Assunto: **CAMPANHA DE CHAMAMENTO "RECALL"**

VEÍCULO: KIA/SPORTAGE 3ª Geração

COMPONENTE AFETADO: MULTI FUSÍVEL DA CAIXA DE JUNÇÃO.

RESTRICTED	
	Model	Sportage (Third Generation)
	Group	Body Electrical System (92)
	Number	KRE23-92-P490-SL
Subject Sportage (Third Generation) - Junction Box Multi fuse and Upper cover Replacement	Date	April, 3 th 2023
	Type	Recall

Junction Box Multi fuse and upper cover Replacement

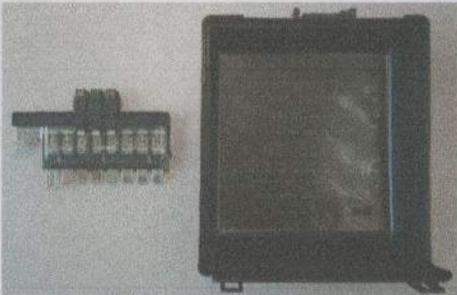
COMPONENTE AFETADO: multi fusível da caixa de junção. Como consequência, se fará necessária a substituição da tampa superior do compartimento em que se encontra o componente afetado, haja vista que o multi fusível melhorado é mais alto que o anterior.

This bulletin provides methods to replace 'HECU Multi fuse & Upper Cover' on some Sportage (Third Generation) vehicles.

MEDIDAS PROPOSTAS PARA SOLUCIONAR O INCONVENIENTE: substituição do multi fusível da caixa de junção e, conseqüentemente da tampa superior do compartimento, haja vista a alteração da altura do componente afetado.

Replacement of Junction Box Multi fuse & Upper cover

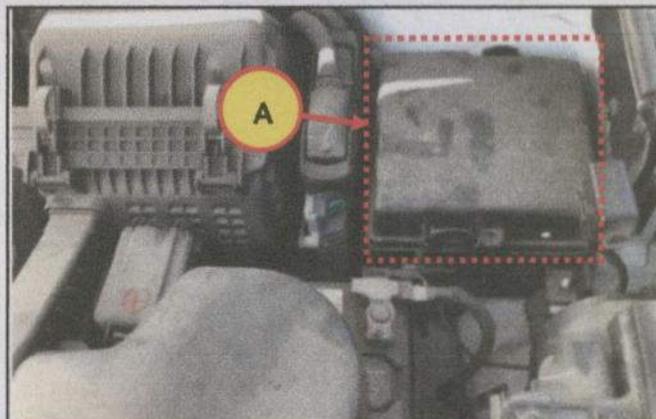
1. Disconnect the negative (-) battery terminal and open the junction box upper cover(A).

Nut Tightening Torque:

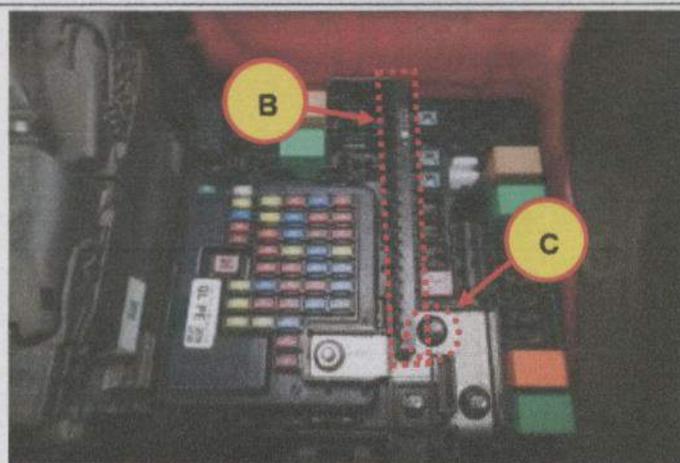
2. Remove the multi fuse(B) and the retaining nut(C) after loosening it.

9.8~11.7 Nm (1.0~1.2 kgf.m, 7.2~8.7 lb-ft)

New Multi Fuse

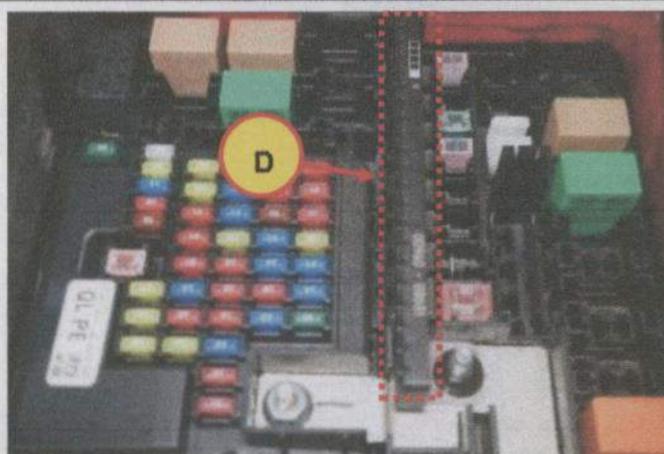
3. Install the new multi fuse(D).

4. Install the new fuse box upper cover.
